日本原燃株式会社	
資料番号	外航 01 <u>R 3</u>
提出年月日	令和 4 年 <u>8 月 3 日</u>

設工認に係る補足説明資料

航空機落下に関する

MOX 燃料加工建屋に係る既認可からの変更点について

第3-1図 建屋増床のイメージ

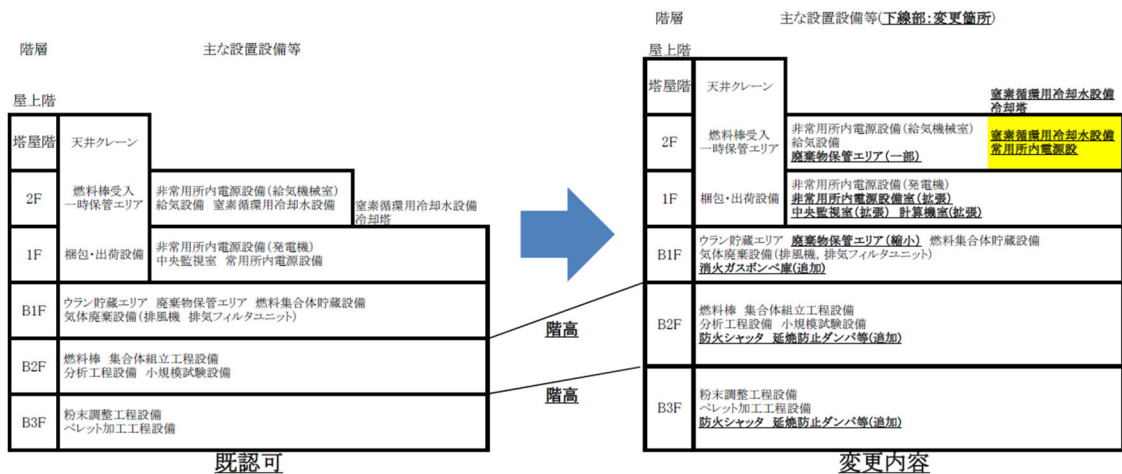
第3-1図及び第3-2図のとおり、建屋北側屋上部分を増床するとともに、増床に併せて建屋レイアウトを変更する。また、地下3階及び地下2階の階高を、それぞれ60cm高くする。なお、核燃料物質を取り扱う設備についてはレイアウト変更の対象としておらず、増床箇所に設置する設備は、窒素循環用冷却水設備、常用所内電源設備等の一般系の設備とする。

第3-2図 増床に伴う建屋レイアウト変更(設備配置の変更等)

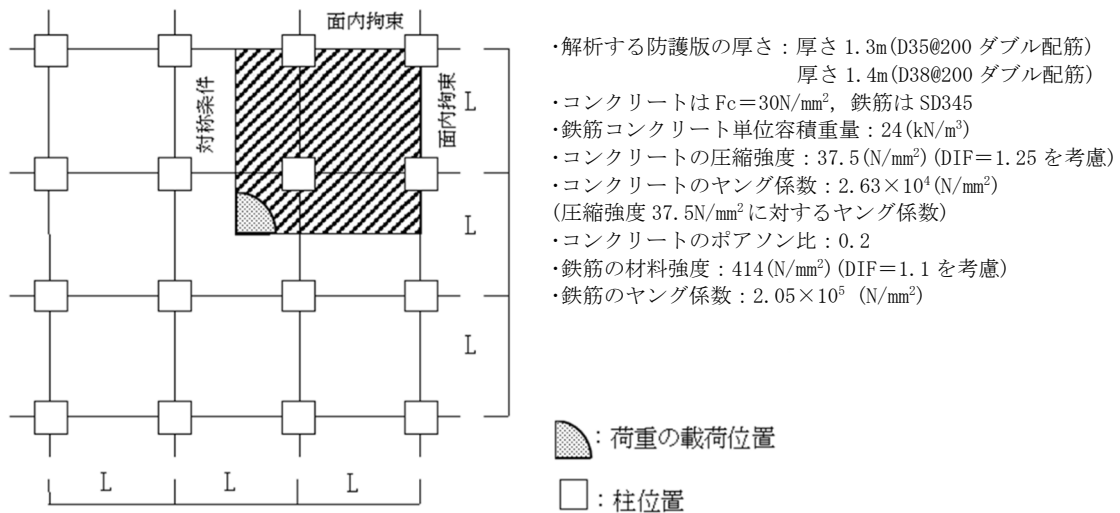
今回の設計変更(建屋の増床)に伴い、既認可において、航空機衝突の代表的な解析部位として選定していた地上1階屋上部分の解析部位●3については、地上2階の

防護スラブ及び防護壁にて覆われる屋内となった。そのため、既認可における地上1階屋上の防護スラブ直上の地上2階の屋根スラブが新たに防護スラブとなった。

既認可における解析部位●3と地上2階の屋根スラブは同一条件(版厚, 配筋, 支持スパン, 支持条件)であることから、新たに防護スラブとなった部位の応答は既認可における解析部位●3の結果と同等となる。既認可における防護版の解析部位●3の応答ひずみは他の二辺支持の解析部位の応答ひずみより小さいことから、二辺支持の代表部位として既認可における解析部位●2及び●4を選定し、新たに防護スラブとなった部位に対する追加の評価は不要と判断した。

第 3-1 表 「防護スラブの解析部位」の前後比較表

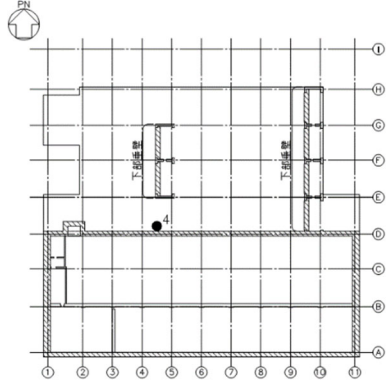
これらの傾向に基づき第3-1表及び第3-2表のそれぞれ変更前に示すとおり●1～4の4箇所の代表的な解析部位を選定しており、●1は塔屋階における屋根スラブ、●2は屋上階における屋根スラブ、●3は2階(1階天井部)における屋根スラブ、●4は壁スラブに対する解析部位として、それぞれ選定していた。

以上より、今回の申請では、既認可における代表部位選定の考え方を踏襲するとともに、既認可後に実施した設計変更を踏まえ、代表的な解析部位を再度選定した結果、防護スラブ及び防護壁の解析部位は第3-1表～第3-4表に示す前後比較表のとおり変更する。再度選定した解析部位の解析モデルは既認可における●1, ●2及び●4の解析モデルから変更はない。

第3-3図 排気筒の位置変更

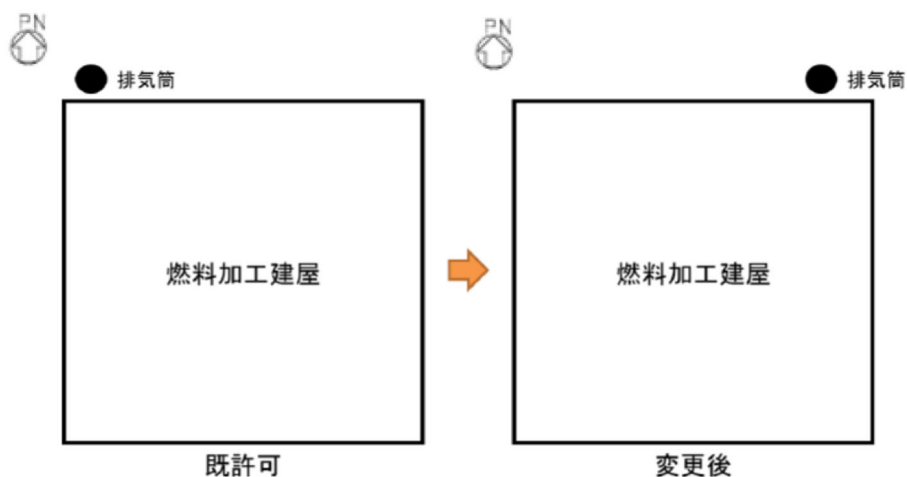
燃料加工建屋北西側外壁面で支持する排気筒は、約70m東へ移動させ、同建屋北東側外壁面で支持するように位置変更する(第3-3図参照)。

また、排気筒の高さについては、25mから20mに変更する。

- ・既認可の設計では、排気筒につながる気中ダクトが貯蔵容器搬送用洞道の上部を通過していたため、貯蔵容器搬送用洞道の工事と気中ダクト及び排気筒の工事を独立して行うために、設置位置を気中ダクトが貯蔵容器搬送用洞道の上部を通過しない北東側に変更した。
- ・高さについては、万一転倒した場合であっても再処理施設のウラン・プルトニウム混合酸化物貯蔵建屋に波及的影響を及ぼさないようにするために、既認可より5m低くした。

排気筒は、安全上重要な施設として選定しておらず、航空機衝突の評価対象としていないため、この変更により航空機衝突の評価は影響を受けるものではない。
